COMMISSIONE TECNICA DI VERIFICA DELL'IMPATTO AMBIENTALE
VIA – VAS

Oggetto: [ID_VIP 9602] Istanza di proroga dei termini di validità del decreto di compatibilità ambientale D.M. n. 53 del 26.02.2018 relativa al "Permesso di Ricerca di Idrocarburi liquidi e gassosi denominato "Case La Rocca". Perforazione di due pozzi esplorativi in C.da Carnesala in territorio del Comune di Ragusa."

Richiesta di integrazioni (redatta con il contributo di ISPRA)

Figura 1 - Carta Livelli di Tutela e Paesaggi Locali del Piano territoriale Paesistico della Provincia di Ragusa

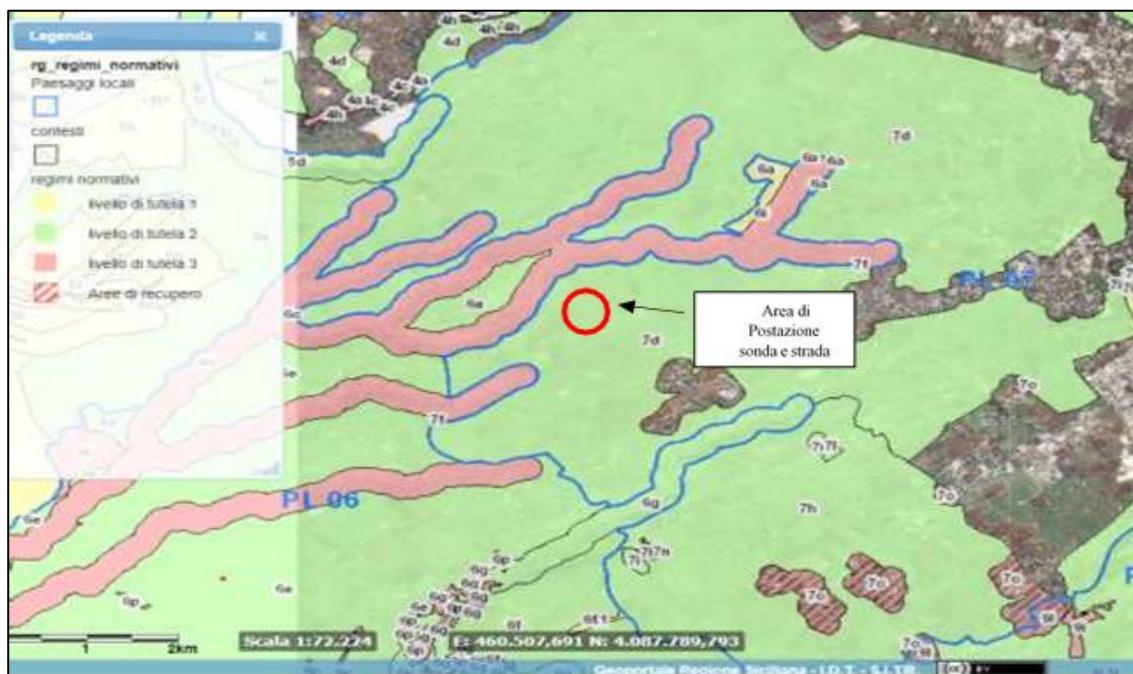
Dalla Cartografia del Piano Paesaggistico di Ragusa "Carta dei Regimi Normativi" di cui si riporta lo stralcio in Fig. 1 e 2, si evidenzia che l'area di progetto (postazione di sonda e strada di accesso) ricade interamente nel Paesaggio Locale 7 "Altopiano Ibleo" (Ambito regionale n. 17) - Sottoambito 7d "Paesaggio agrario a campi chiusi dei seminativi del tavolato ragusano e dell'altipiano modicano e paesaggio agrario dell'Irminio. Aree di interesse archeologico comprese" (Figura 2).

La cartografia del nuovo PTP attribuisce all'area interessata dal progetto, sia della postazione sonda sia del tracciato lungo la strada di accesso, un Livello di Tutela 2, lasciando invariata la classificazione proposta nel Quadro programmatico dello SIA presentato nel 2016.

Ai sensi dell'art. 27 delle Norme di Attuazione del Piano (NTA), nell'unità di Paesaggio Locale 7d con livello di Tutela 2 devono essere perseguiti obiettivi di tutela ambientale orientati ad assicurare:

Si richiama quanto previsto dal punto 2 dell'art. 27 delle NTA "Prescrizioni relative alle aree individuate ai sensi dell'art. 134 del Codice" nel sotto-ambito 7d "Paesaggio agrario a campi chiusi dei seminativi del tavolato ragusano e dell'altipiano modicano e paesaggio agrario dell'Irminio".

Nella figura sottostante è riportata la localizzazione del ricettore individuato (Figura 49 – Localizzazione area di progetto e ricettore più prossimo – Pagina 91 Elaborato “Relazione di Aggiornamento dello Studio di Impatto Ambientale).

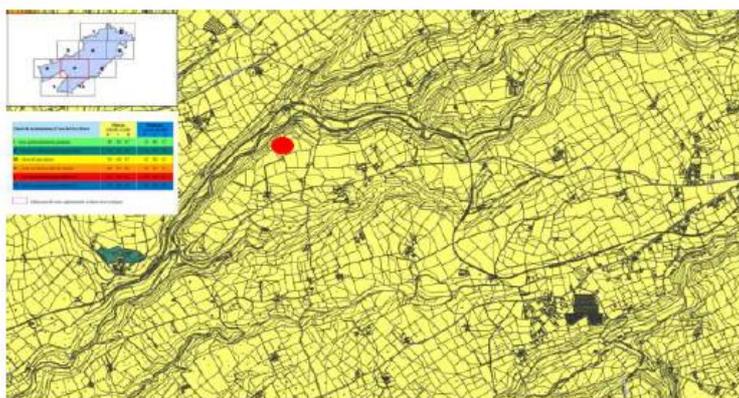
“Si evidenzia inoltre che rispetto al 2016 lo stato dei luoghi non ha subito alcuna modifica rispetto a quanto descritto nello SIA 2016 e Il ricettore più prossimo all’area di progetto risulta localizzato a oltre 750 metri.”

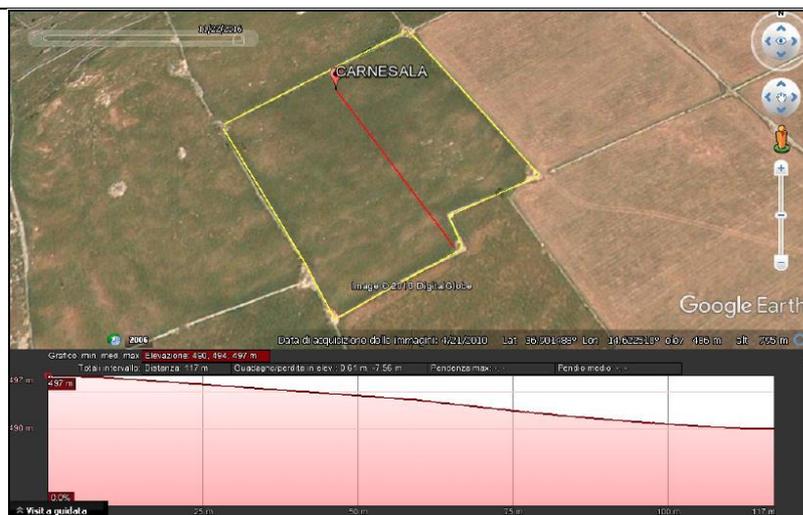
Ente/Soggetto	Osservazione – sintesi dei contenuti
Libero Consorzio Comunale di Ragusa settore 6° Ambiente e Geologia, prot. CTVA 0006009 del 23/05/2023.	<p>L'Ente con nota prot. n. 0035458 del 22/11/2016 ha già espresso parere non positivo, nell'ambito della procedura denominata ID_VIP: 3433, riguardo il progetto di acquisizione del permesso di ricerca in oggetto. Tali perplessità riguardavano delle criticità ambientali, alcune delle quali connesse al regime vincolistico dell'area.</p> <p>Il progetto prevede la perforazione di due pozzi esplorativi, da un'unica postazione sonda localizzata in c.da Carnesala (individuata al NCT al foglio 111, particella 1 del comune di Ragusa) profondi circa 2.700 metri del p.c. nell'ambito del permesso di ricerca denominato "Case La Rocca". Per poter approntare la postazione sonda sarà necessaria l'esecuzione di una piazzola estesa circa 1,5 ettari, un'area di deposito estesa circa 1,0 ettari, oltre la realizzazione di una strada di accesso avente lunghezza 1290 metri.</p> <p>Dalla visione delle foto aeree della zona, l'area della postazione presenta un'acclività determinata da una quota altimetrica massima pari a 496 metri ed una quota altimetrica minima pari a 490 metri. La realizzazione della piazzola comporterà dunque l'esecuzione di uno sbancamento e di un successivo livellamento della zona.</p>

Con D.A. n. 1346 del 5 aprile 2016 il Piano Paesaggistico di Ragusa ha inserito l'area d'interesse all'interno del paesaggio locale 7d "Paesaggio agrario a campi chiusi dei seminativi del tavolato ragusano e dell'altopiano modicano e paesaggio agrario dell'Irminio. Aree archeologiche comprese", avente livello di tutela 2 e normato dagli artt. 20 (articolazione delle norme), 27 (Paesaggio Locale 7 – "Altopiano Ibleo") e 40 (definizione) delle norme di attuazione del Piano Paesaggistico.

Secondo l'art. 40 di detto Piano si considerano interventi di rilevante trasformazione del paesaggio le "Attività estrattive e perforazioni per l'estrazione di idrocarburi".
